ДОСЛІДЖЕННЯ СТАНУ ДОСТУПНОСТІ ОБ'ЄКТУ ТА ПОСЛУГ, ЩО НАДАЮТЬСЯ,
ДЛЯ ОСІБ З ІНВАЛІДНІСТЮ ТА ІНШИХ МАЛОМОБІЛЬНИХ ГРУП НАСЕЛЕННЯ
Київський національний академічний «Молодий театр»

Дата обстеження: 27.09.21 р.

Зведена форма (таблиця): Повний перелік виявлених бар'єрів та перешкод

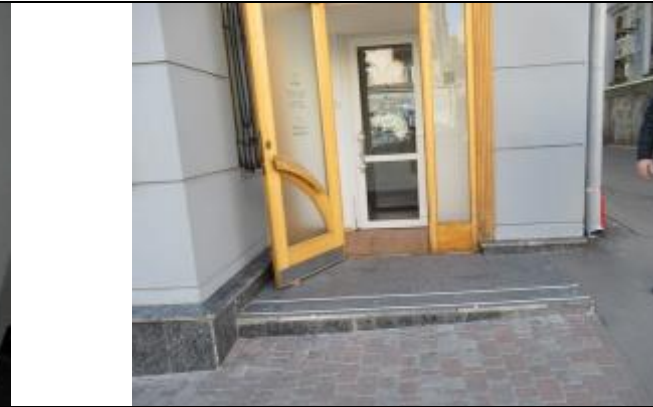
<p>6. Каса. Вхідна група.</p>	<p>Складно/Неможливо ідентифікувати вхід до каси, Ризик травмування. Ускладнене переміщення людей на кріслах колісних, з порушенням ОРА та іншим категоріям МГН. Ганок довжина 2,41 м ширина 1,21 м Відсутні попереджувальні тактильні смуги, контрастне маркування краю ганку. Відсутні поручні.</p>	<p>Передбачити влаштування нормативного поручня, контрастне маркування ганку. Встановити тактильні попереджувальні смуги. Провести ремонтні роботи та вирівняти заїзд на ганок.</p>

14. Навігація, орієнтування, отримання інформації. Шляхи руху до локацій в холі

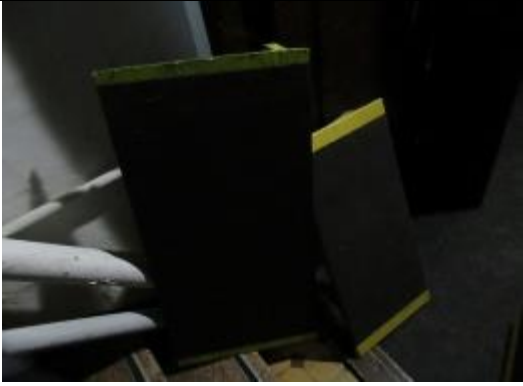
Ускладнене орієнтування. Інформаційні покажчики контрастні, але деякі написи недоступні для людей з порушенням зору через невеликий шрифт.

Передбачити в системі внутрішньої візуальної навігації виконання критеріїв до вказівників, а саме:

Інформація має бути виконана збільшеним шрифтом та у контрастному співвідношенні кольорів. Інформаційні покажчики мають бути розташовані на зручній для зорового та тактильного сприймання висоті. Виконати дублювання відповідної інформації у тактильному вигляді та шрифтом Брайля. Розробити та встановити мнемосхеми об'єкту. Встановити універсальні інформаційні покажчики щодо назв локацій. «Буфет», «Туалет», «Глядацька зала» тощо.

18. Сходи внутрішні

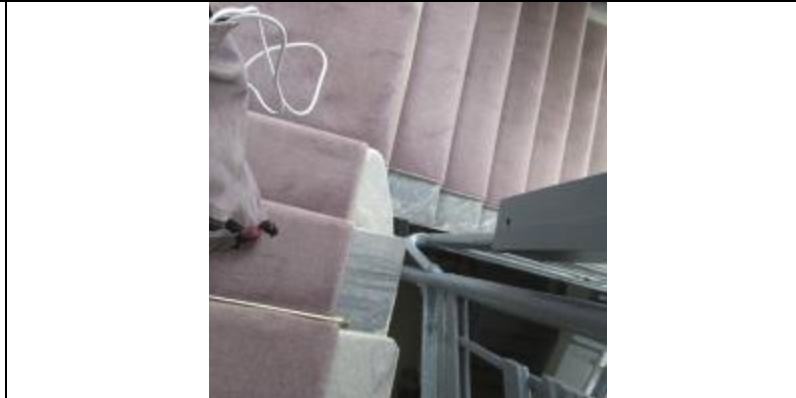
Ризик травмування для всіх категорій відвідувачів. Через можливість пройти повз площадку марша, на початок сходинок нового маршу. Килимова доріжка унеможлиблює або ускладнює пересування деяких категорій відвідувачів.

Передбачити контрастне маркування зони небезпеки. Передбачити влаштування попереджувальної огорожі (відбійник)

21. Універсальне гігієнічне приміщення

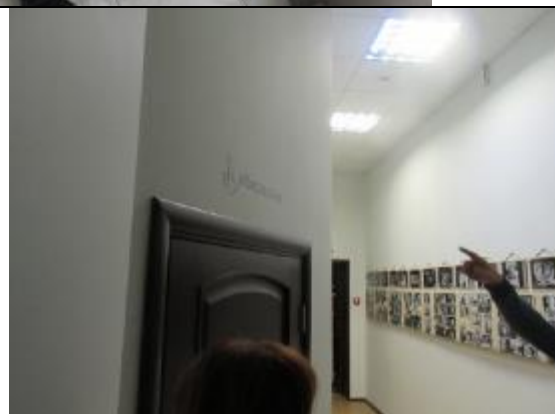
На момент обстеження туалетне приміщення було зачинене і його відкривають за запитом. Приміщення розташоване на 1 му поверсі, доступ здійснюється через вестибюль з центрального входу. Перед входом до приміщення наявний ухил 5,3 %.

Складно ідентифікувати приміщення, інформаційний покажчик знаходиться над дверима, та є візуально не є доступним для більшості категорій населення.

Ширина дверей 95 см.

На момент обстеження один із поручнів не фіксується в вертикальному положенні.

В приміщенні відсутня кнопка двостороннього зв'язку.

Обмежений доступ до мила, крану умивальника, через довжину умивальника .

Дзеркало зафіксоване на висоті, недоступний для людей на кріслах колісних.

Відсутній поручень на внутрішній стороні дверей,

Відсутній сповивальний столик

Передбачити влаштування дзеркала з можливістю використання людині на кріслі колісному (з положення сидячи).
Передбачити поручень на внутрішній стороні дверей, кнопку двостороннього зв'язку.
Контрастно виділити наявний перепад висот в 5,3% перед приміщенням. Встановити сповивальний столик, облаштувати дверний отвір в середині вертикальним поручнем.

25. Камерна сцена. Глядацька зала.

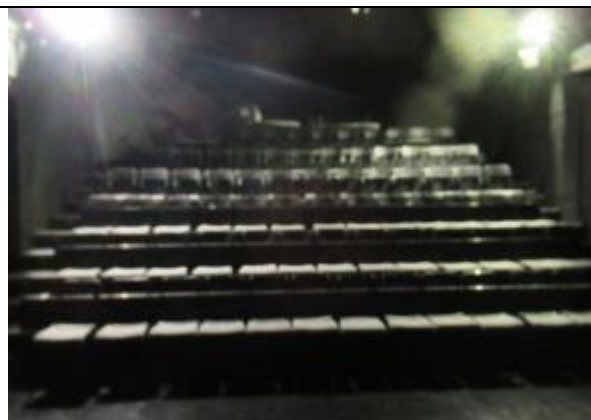
Складно або неможливо ідентифікувати номер ряду та місця.

Передбачити маркування номера ряду та місця з урахуванням вимог щодо візуальної доступності.

Виконати візуальні покажчики напрямів руху та проходу відвідувачів відповідно до номерів місць, схему глядацького залу з урахуванням вимог доступності.

Розглянути питання доцільності виготовлення і встановлення універсальної мнемосхеми.

Передбачити місця для сидіння з твердою основою, спинками та поручнями.

Передбачити глядацькі місця для розміщення людей на кріслах колісних, вказувати їх розміщення та шлях руху до них на візуальних покажчиках-схемах глядацького залу.

26. Основна сцена. Вестибюль. 3 поверх.

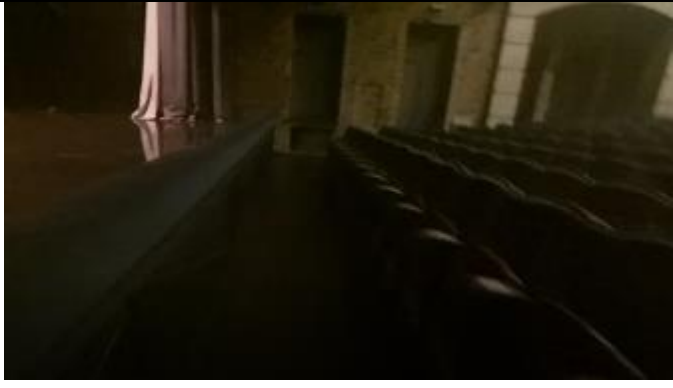
Ускладнене переміщення людей з порушеннями ОРА та іншим категоріям МГН. Складно або неможливо скористатися сходами самостійно, високий ризик травмування. Повна недоступність для осіб на кріслі колісному та деяких категорій відвідувачів з порушеннями ОРА. На одному з входів в глядацьку залу наявні сходи не мають поручнів та маркування краю сходинок. Наявні додаткові перешкоди в конструкції сходів.
Складно або неможливо ідентифікувати буфет людям з порушенням зору та іншим групам населення. Буфетною стойкою та столами неможливо самостійно скористатися людям невисокого зросту, дітям, особам на кріслі колісному.

Передбачити влаштування табличок з урахуванням вимог щодо візуальної доступності. Передбачити контрастне маркування краю сходинок та виступаючих конструкцій.

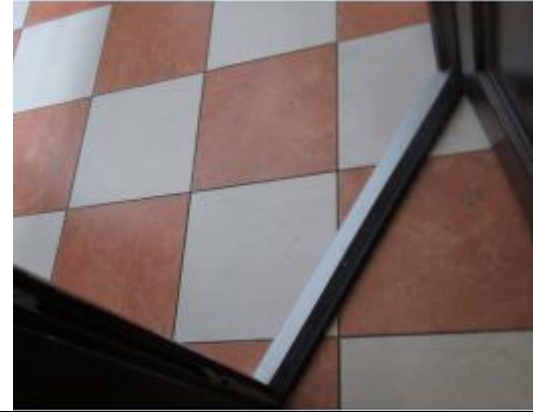
<p>29. Основна сцена. Шлях слідування на балкон.</p>	<p>Ускладнена навігація, орієнтування. Шлях слідування на балкон інтуїтивно не зрозумілий. Ускладнене переміщення людей з порушення ОРА та іншим категоріям МГН, поріг на шляху слідування</p>	<p>Виконати влаштування покажчиків з урахуванням вимог щодо візуальної доступності. Виконати візуальні покажчики напрямів руху та</p>

<p>наявні пороги, сходи, що мають ненормативні поручні. Покриття підлоги має контрастне оздоблення, що дезорієнтує людей з порушенням зору на інші групи населення</p>	<p>проходу відвідувачів відповідно до номерів місць, схему глядацького залу з урахуванням вимог доступності. Розглянути питання доцільності виготовлення і встановлення універсальної мнемосхеми.</p> <p>Виконати контрастне маркування перепадів на шляху слідування. Виконати влаштування нормативних поручнів на сходах. Передбачити виділення на підлозі шляху слідування</p>
--	--	---
